Objet : Avis sur dossier relatif à la déviation sud d'Ernée par la RN 12

Après analyse technique, le dossier ne présentant pas de contradiction avec les préconisations du SAGE sur les points présentés, nous lui donnons un **avis favorable assorti d'une recommandation** de mise en place d'un suivi de la fonctionnalité des zones humides dans les zones de compensation.

FIGURE 1 : PLAN GÉNÉRAL DU PROJET DE CONTOURNEMENT SUD D'ERNÉE AU STADE AVP (SOURCE : EGIS, 2023)

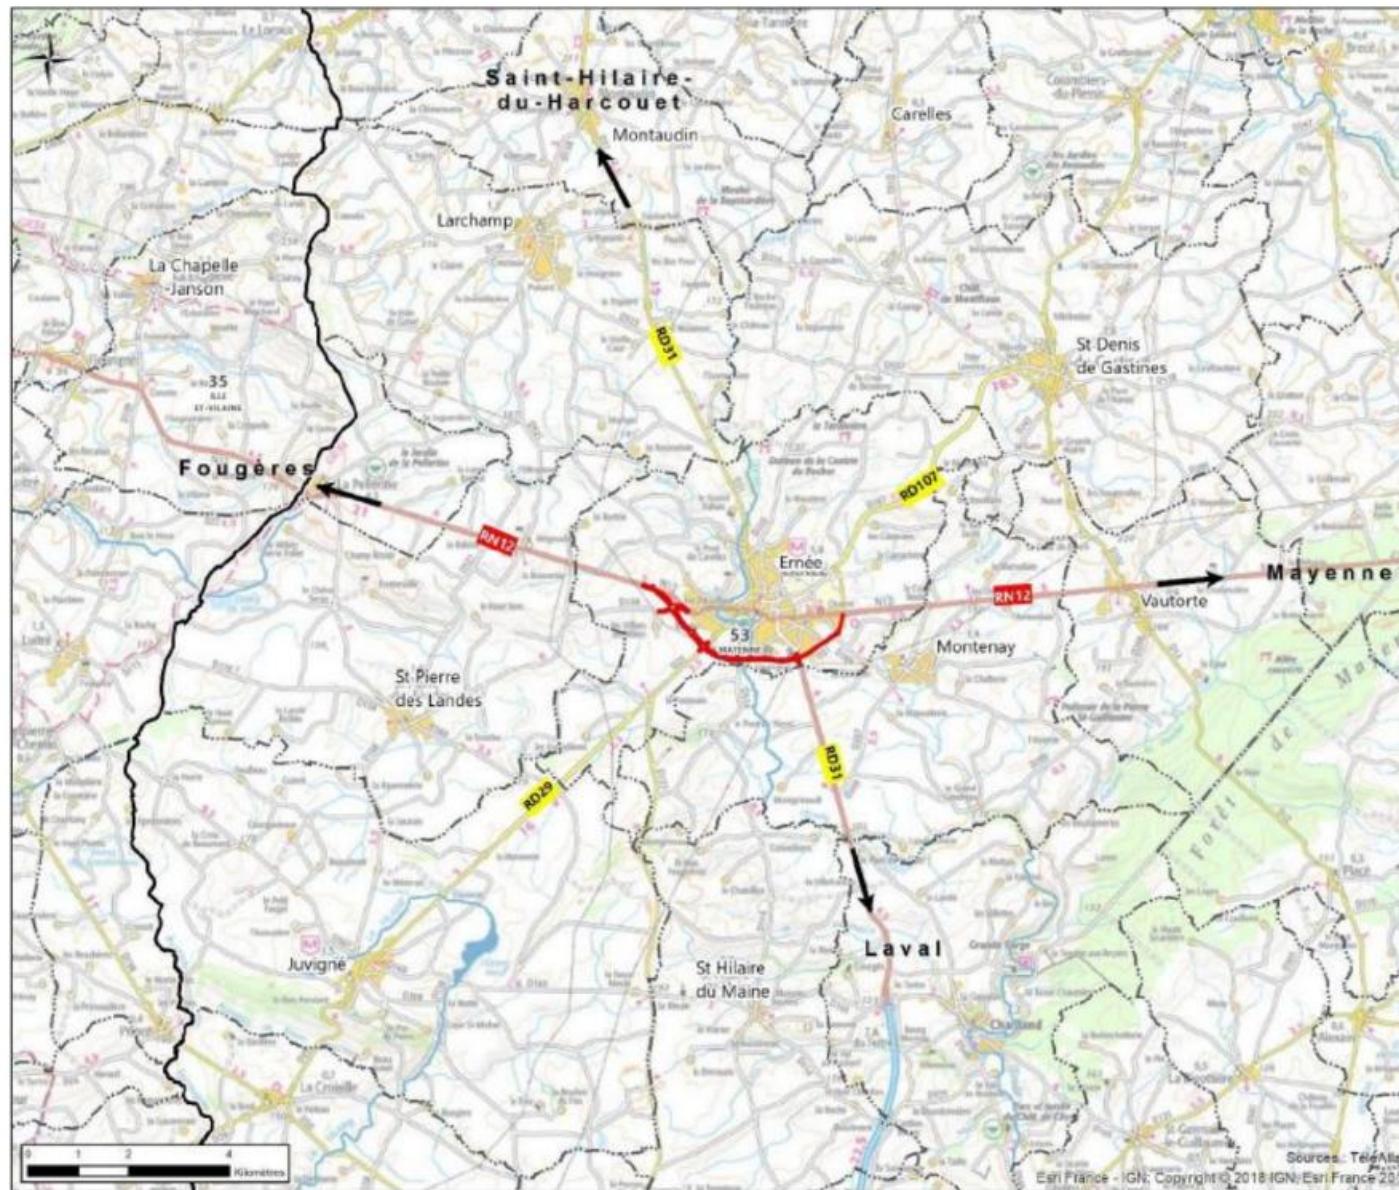
- 1A – Poursuivre et renforcer les actions coordonnées de restauration des cours d'eau :
 - 1A4 – Intégrer les effets des actions sur les différents milieux associés au cours d'eau = Analyse approfondie de l'impact direct et indirect au travers de l'étude d'impact
 - 2A4 – Préserver les zones humides lors de projet d'aménagement = L'impact sur les zones humides a été évité, réduits et compensés pour 4.92 ha à proximité du site.
- Le projet prévoit le suivi de la mise en œuvre des bonnes pratiques de gestion mais pas de suivi de la fonctionnalité des zones de compensation.
- 2B3 – Restaurer les zones humides = OK
 - 6A3 – Limiter les risques de pollution en zone inondable

La solution retenue permet limiter l'impact au sol, le positionnement des piles est réalisé en dehors de la zone inondable en crue décennale.

La création de nouvelles surfaces imperméabilisées est associée à la réalisation de 3 bassins de multifonctions visant à limiter les impacts des rejets d'eau pluviales sur le milieu (aspect quantitatif et

qualitatif)

Avis favorable de la cellule d'animation du SAGE Mayenne assorti d'une recommandation de mise en place d'un suivi de la fonctionnalité des zones humides dans les zones de compensation.
